INFORMATION 58

Deckeldichtung und Filter für "A" Pumpen

Die Einführung des neuen flachen Deckels ohne O-Ring am Druckmessanschluss für "A" Pumpen (AN, AE, AS, AL,...) macht es erforderlich, neue Referenzen für "Deckeldichtungen" und "Filter + Deckel" Bausätze zu kreieren.

Pumpen mit "niedrigem" Aluminium Deckel

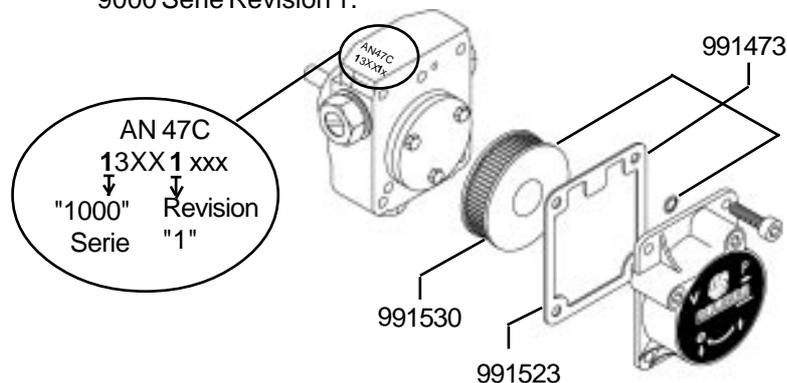
991523: Deckeldichtungen in Verpackungseinheiten von 100 Stück mit 100 Installationshinweisen.
(Die Deckeldichtung mit Referenz 3759811 wird nicht mehr verfügbar sein).

Pumpen mit "hohem" Aluminium Deckel

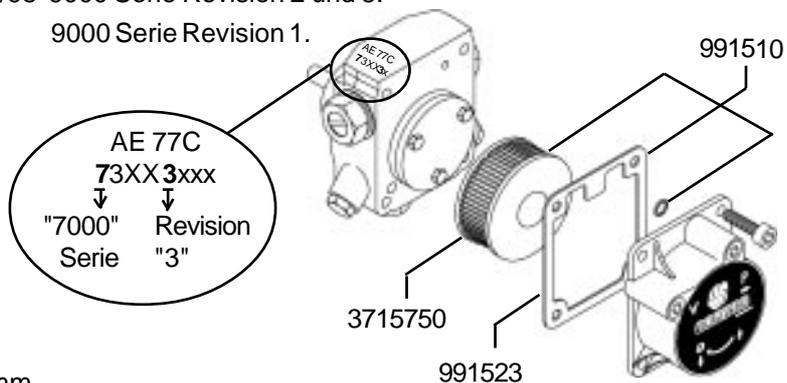
991523: Deckeldichtungen in Verpackungseinheiten von 100 Stück mit 100 Installationshinweisen.
(Die Deckeldichtung mit Referenz 3759811 wird nicht mehr verfügbar sein).

Pumpe mit neuem flachem Deckel

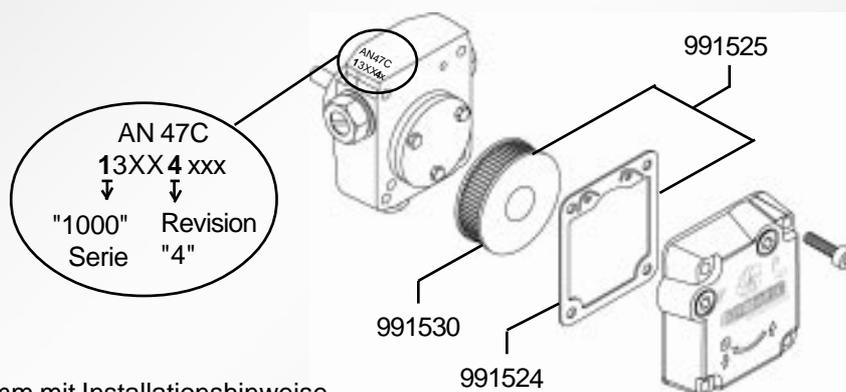
991524: Deckeldichtungen in Verpackungseinheiten von 100 Stück mit 100 Installationshinweisen.

991525: "Filter + Deckeldichtung" Bausatz. kit. (O-Ring für Druckmessanschluss entfällt bei diesem neuen flachen Deckel).

Achtung: Deckeldichtung Referenz 991524 und "Filter + Deckeldichtung" Zubehör Referenz 991525 sind speziell für Pumpen mit neuem flachem Deckel und nicht austauschbar mit Referenz 991523 und 991473 (Teile für Pumpen mit niedrigem Aluminium Deckel).

Pumpen mit Gußdeckel

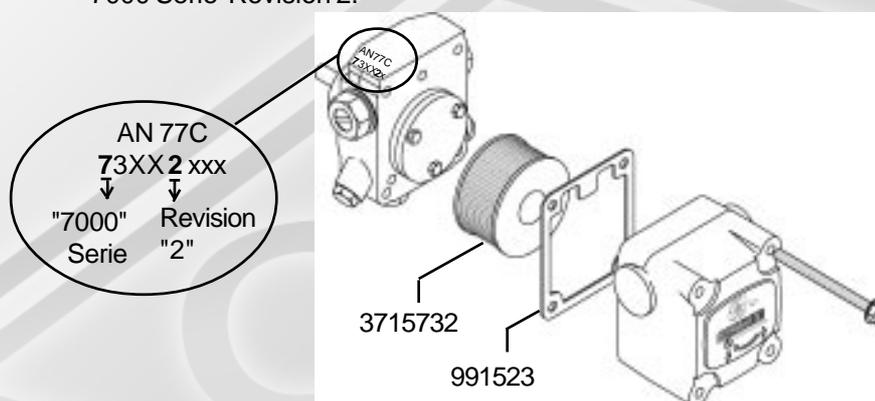
991523: Deckeldichtungen in Verpackungseinheiten von 100 Stück mit 100 Installationshinweisen. (Die Deckeldichtung mit Referenz 3759811 wird nicht mehr verfügbar sein).
